STADTVERWALTUNG FÜRSTENFELDBRUCK

Beschlussvorlage Nr. 2862/2022

Betreff/Sach-antragsnr.	Rahmenplan für den Bereich Aumühle und Lände - Beschluss Vorentwurf			
TOP - Nr.	Ö 6	Vorlagenstatus	öffentlich	
AZ:	dw	Erstelldatum	26.10.2022	
Verfasser	Walleit, Daniel	Zuständiges Amt	Amt 4	
Sachgebiet	43 Stadtentwicklung, Verkehrsplanung, Klimamanagement	Abzeichnung OB:		
		Abzeichnung 2. Bgm:		
Beratungsfolge		Zuständigkeit	Datum	Ö-Status
1	Planungs- und Bauausschuss	Vorberatung	23.11.2022	Ö
2	Stadtrat	Entscheidung	29.11.2022	Ö

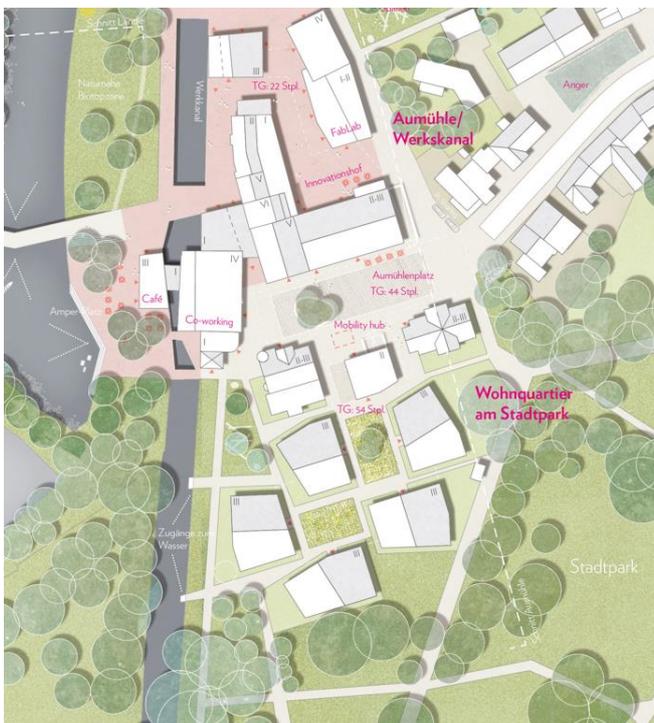
Änderungen Aumühle Süd

Bei mehreren Abstimmungsterminen wurde deutlich, dass es für die IGEWO wirtschaftlicher ist, anstatt der bisher vorgesehenen 5 Baukörper südlich der denkmalgeschützten Villen, lediglich 4 Baukörper zu errichten. Daraufhin hat die Arbeitsgemeinschaft einen Vorschlag erarbeitet, der die Gebäudekubaturen adaptiert um die Größe, Proportion, Rhythmus und Ausrichtung in ein stimmiges Verhältnis zu den historischen Villen zu setzen.

Hierdurch öffnet sich der öffentliche Freiraum am Aumühlenplatz in Richtung des Stadtparkes und ermöglicht eine direkte Durchwegung. Wie von dem Preisgericht vorgeschlagen, wird auf den Baukörper des Mobilitätshubs verzichtet.

Aus Gründen der Wirtschaftlichkeit und der unabhängigen Bautätigkeiten von Stadt und der IGEWO, wurde die bisher vorgesehene Tiefgarage im Bereich des Aumühlenplatzes ausschließlich auf das Baufeld der IGEWO reduziert. Die Zu- und Abfahrt der Tiefgarage kann damit weiter Richtung Osten und damit in Richtung der Bullachstraße verlagert werden, wovon die Aufenthaltsqualität des Aumühlenplatzes zusätzlich profitiert.

Änderungen Schlachthof

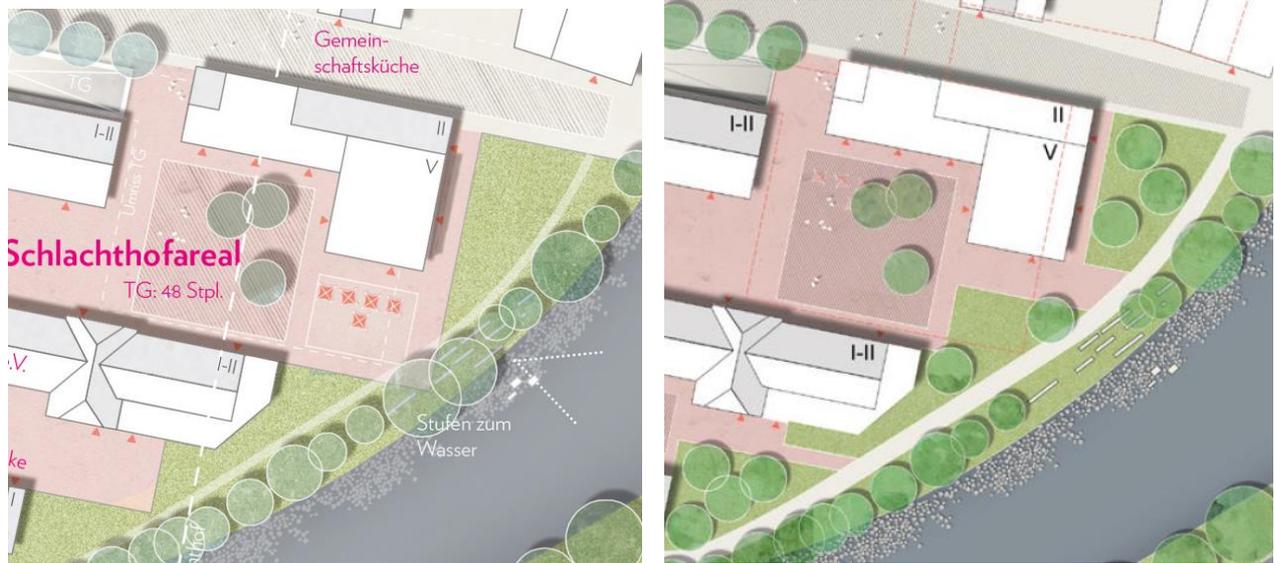
Entsprechend der Anmerkungen des Preisgerichtes und des Planungs- und Bauausschusses schlagen die Planer vor, die bisher befestigte Fläche südlich des 5-geschossigen Hochpunktes stärker zu begrünen und dadurch den baulichen Außenbereich zu reduzieren. Die fußläufige Anschlussmöglichkeit des Platzbereiches östlich des Schlachthofes an das Wegenetz ist nach wie vor gegeben.

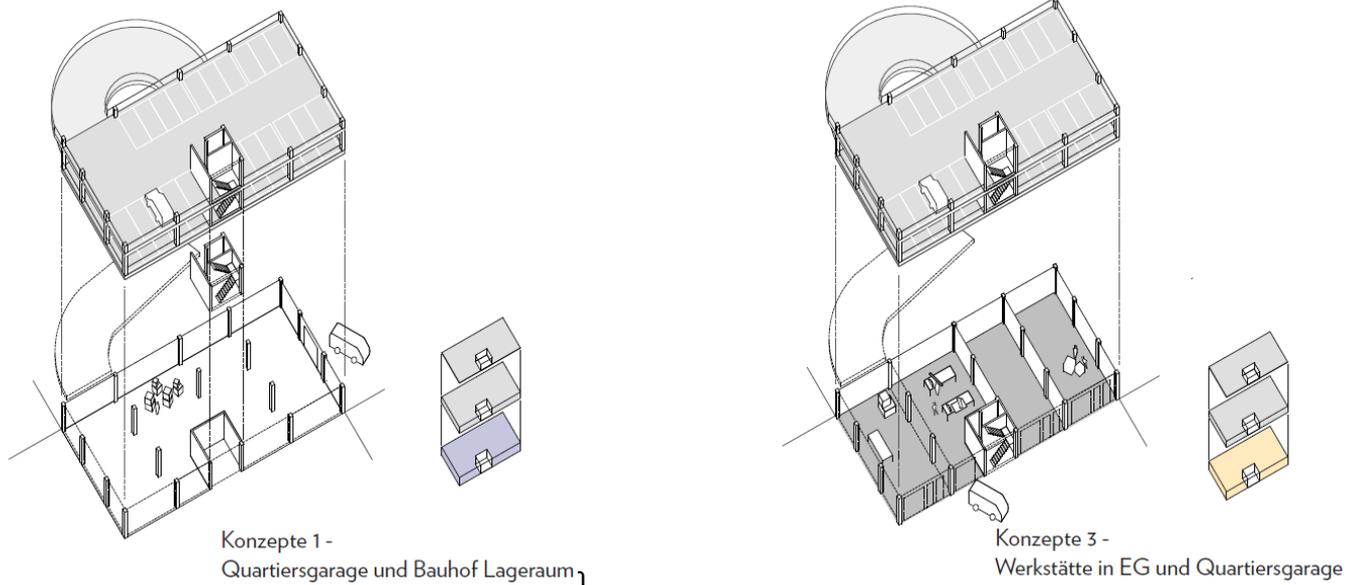
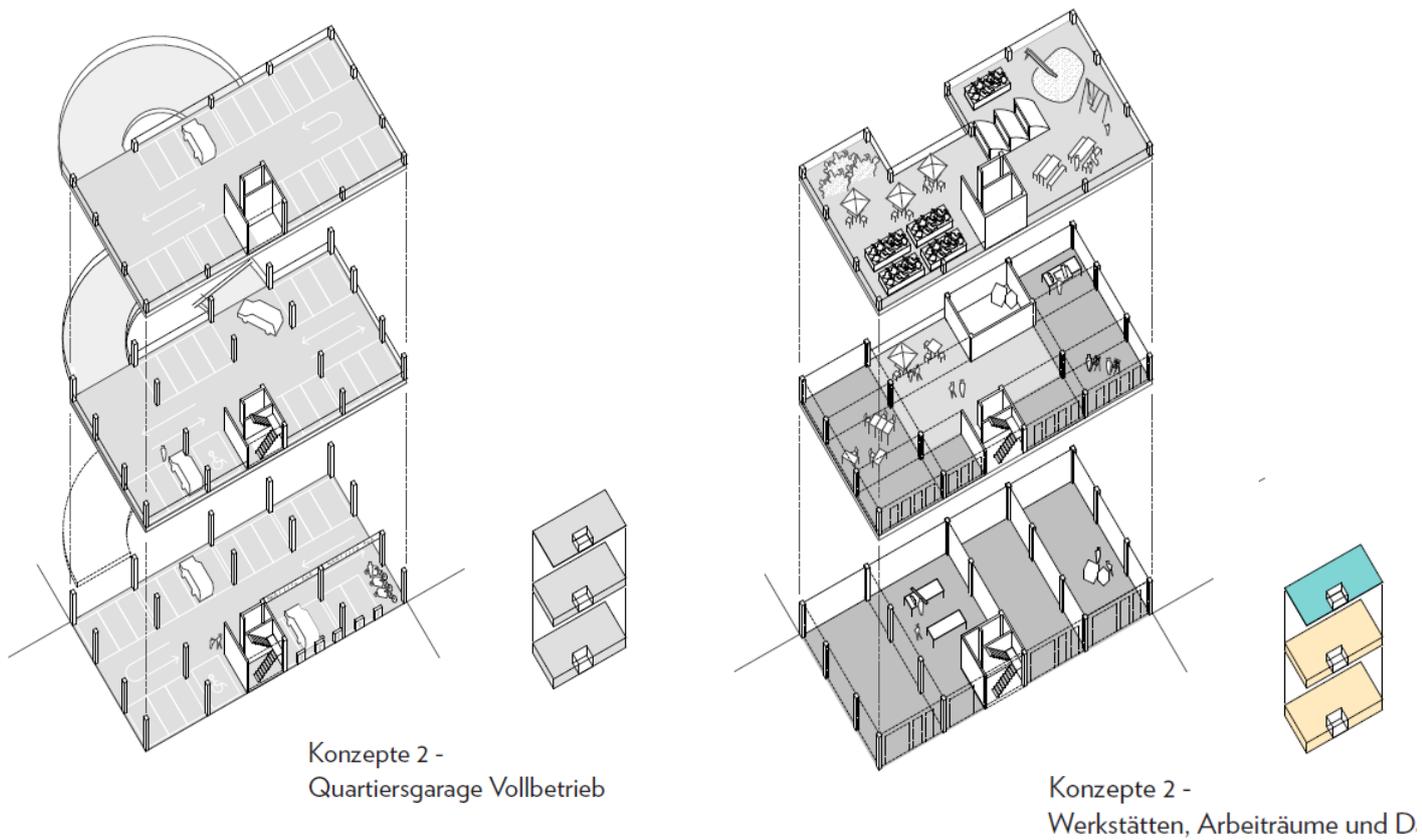
Das zuvor dargestellte Gewerbegebäude mit Parkmöglichkeiten findet sich westlich des Festivalplatzes zwischen Schlachthof und Sportlerhaus. Es ist beabsichtigt, dieses Gebäude erst zu einem späteren Zeitpunkt zu errichten, sobald absehbar ist, wie groß der eigentliche Stellplatzbedarf tatsächlich sein wird.

Baulich soll das Gebäude auf einer sichtbaren Pfeilerkonstruktion (Pilotis) hergestellt werden, damit im Falle eines starken Hochwasserereignisses die Erdgeschosszone durchflutet werden könnte. Im Erdgeschoss in Richtung Festivalplatz sollen möglichst belebte Nutzungen Einzug erhalten, um diesen Bereich zusätzlich zu beleben. Der übrige Teil des Gebäudes, welches mehrgeschossig vorstellbar ist, soll in einem ersten Schritt als Parkhaus verwendet werden. Die Geschosshöhen sollen dabei so ausgestattet werden, dass bei einem pot. abschwächen des Stellplatzbedarfes, diese Gebäudeteile auch einer anderen z. B. einer gewerblichen oder öffentlichen Nutzung zugeführt werden könnten. Die Dachfläche könnten dabei entweder ökologisch oder öffentlich genutzt werden. Aufgrund der besonders prominenten städtebaulichen Situation am Eingangsbereich des neuen Kultur- und Kreativquartiers kommt der Gestaltung des Gebäudes ein besonders hoher Stellenwert bei. Aus diesem Grund ist bei der Umsetzung das Ausloben eines Gestaltungswettbewerbes zu empfehlen.

Die Ausgestaltung dieses Gebäudes befindet sich derzeit noch in der Planungsphase. Trotzdem sollen ein paar Anwendungsfälle für das multifunktionale Gebäude bereits dargestellt werden:

Möglichkeit 01 – II geschossige Bauweise

Möglichkeit 02 – III geschossige Bauweise
